Arrêté n°2025-DCPATE-67

**fixant des prescriptions complémentaires à la société Piveteau Bois,
pour les installations qu'elle exploite au lieu-dit La Gauvrie, à Sainte-Florence
Installations Classées pour la Protection de l'Environnement**

Annexe III

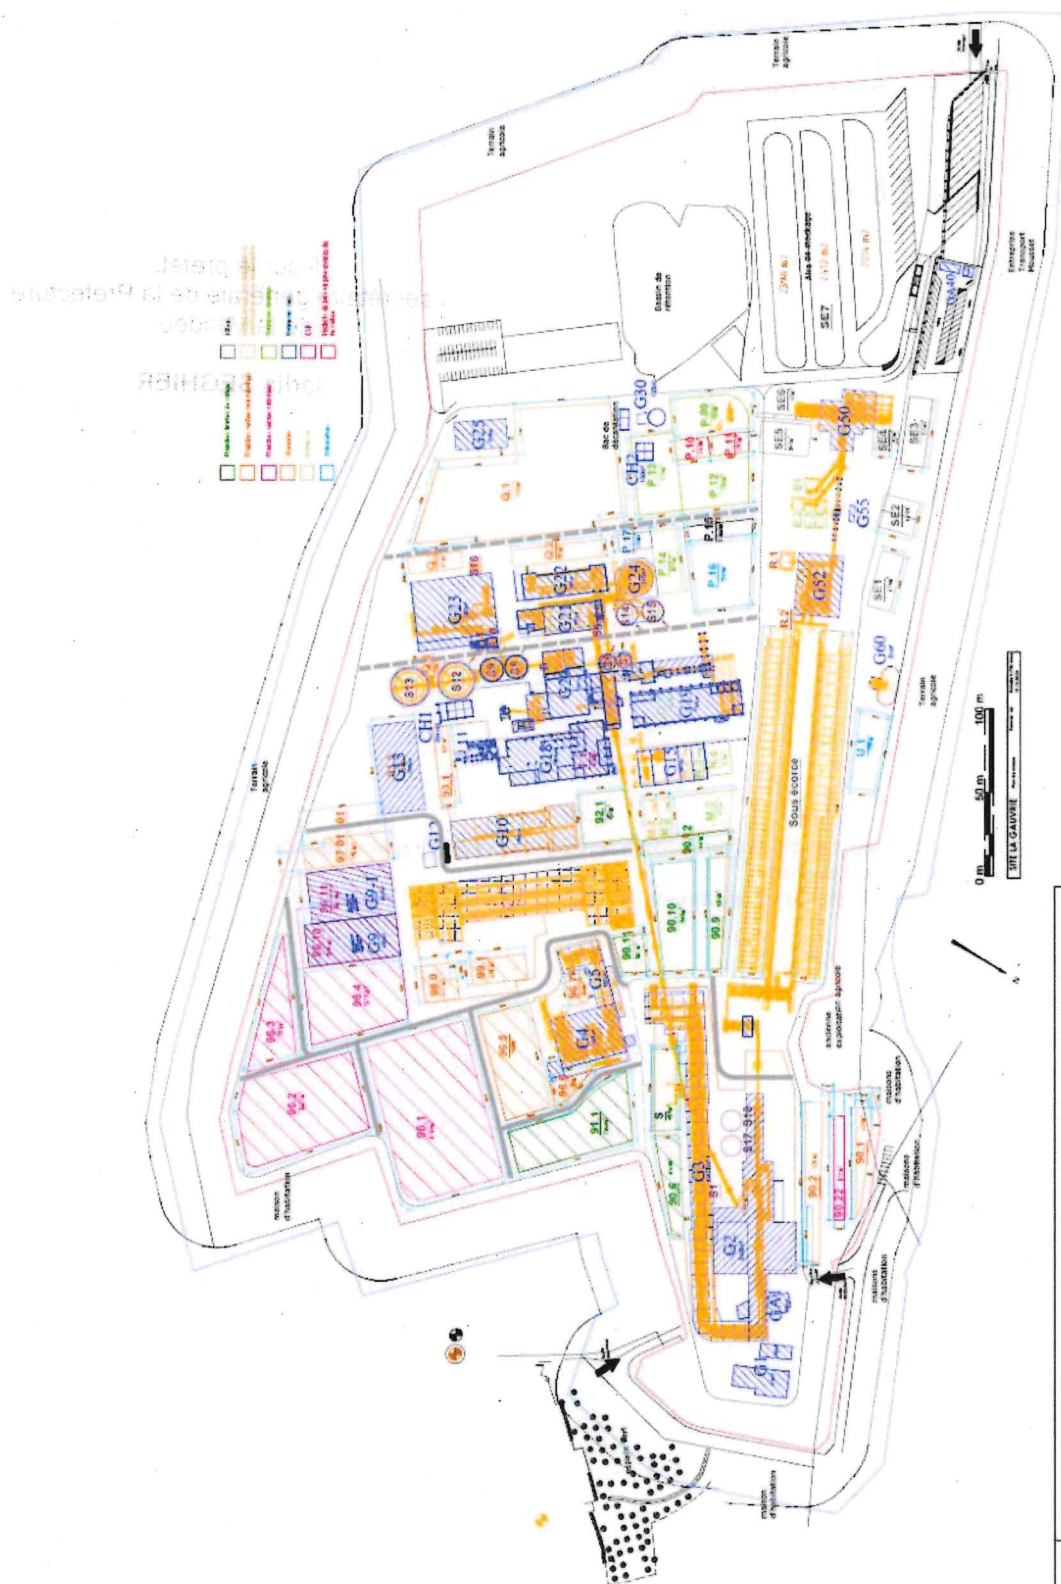
« Les installations, bâtiments et stockages sont regroupées en zones, conformément à l'annexe III du présent arrêté. Une distance minimale de 10 m est maintenue entre les zones suivantes : A, B1, B2, B3, C1, C2, D/E1/E2, F, G, H, I1, I2, J, K, L, M, N, O, P et Q.

Les stockages extérieurs respectent les distances d'isolement vis-à-vis des autres installations du site, définies dans l'étude de dangers, afin de gérer le risque d'effets dominos. Notamment, la zone N est maintenue à au moins 11 m du bâtiment G19 et à au moins de 10 m de la zone M. »

Bassin versant du site (cf annexe III)	Volume à confiner
BV1	3 849 m ³
BV2	370 m ³
BV3	Pas de confinement imposé
BV4	312 m ³
